# 鋼船規則

R 編

防火構造, 脱出設備及び  
消火設備

2015 年 第 1 回 一部改正  
2015 年 第 1 回 一部改正

図 R9.7.2 ダクトの防熱施工例

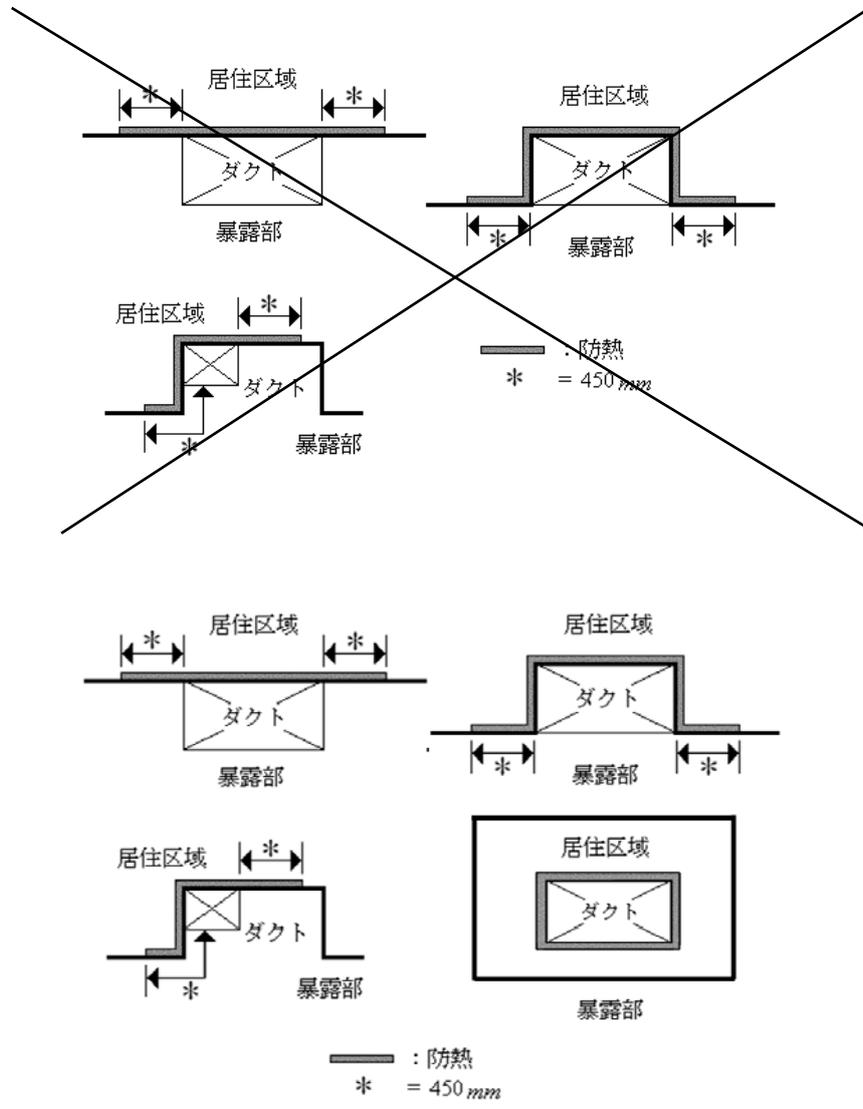
図 R9.7.2 を次のように改める。

~~2. 規則 R 編 9.7.2-5.の適用上、ダクトが供される区画の外部において、当該ダクトがその他の区画と隣接する場合については、当該ダクトがその他の区画を通過するとみなして規則 R 編 9.7.2-1.(1)(d)若しくは(2)(b)又は 2.(2)(b)の該当する規定を適用し、隣接面に防熱を施工すること。(ダクトの防熱施工は、図 R9.7.2 参照)を標準とする。~~

図 2.2.4 を次のように改める。

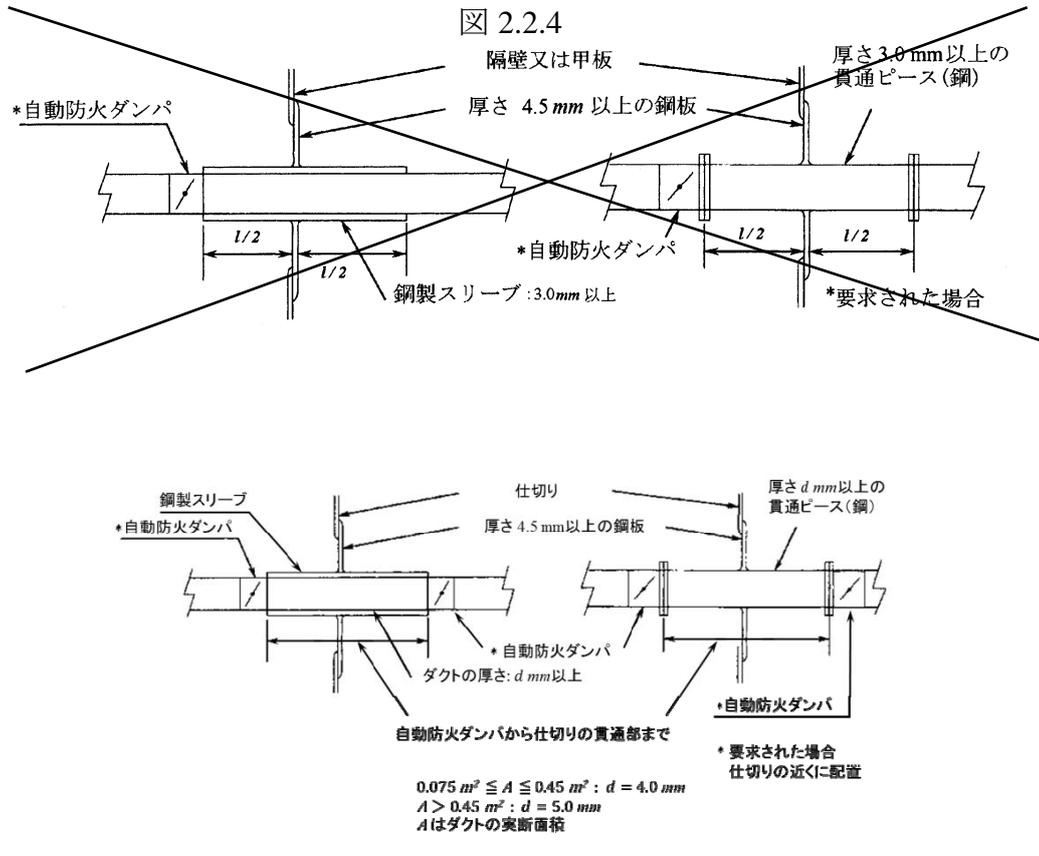
上記に加え、断面積が  $0.075m^2$  を超えるダクトの「A」級仕切りの貫通部においては、規則 R 編 9.7.1-2. に規定される自動開鎖型の防火ダンパを設ける。（図 2.2.4）
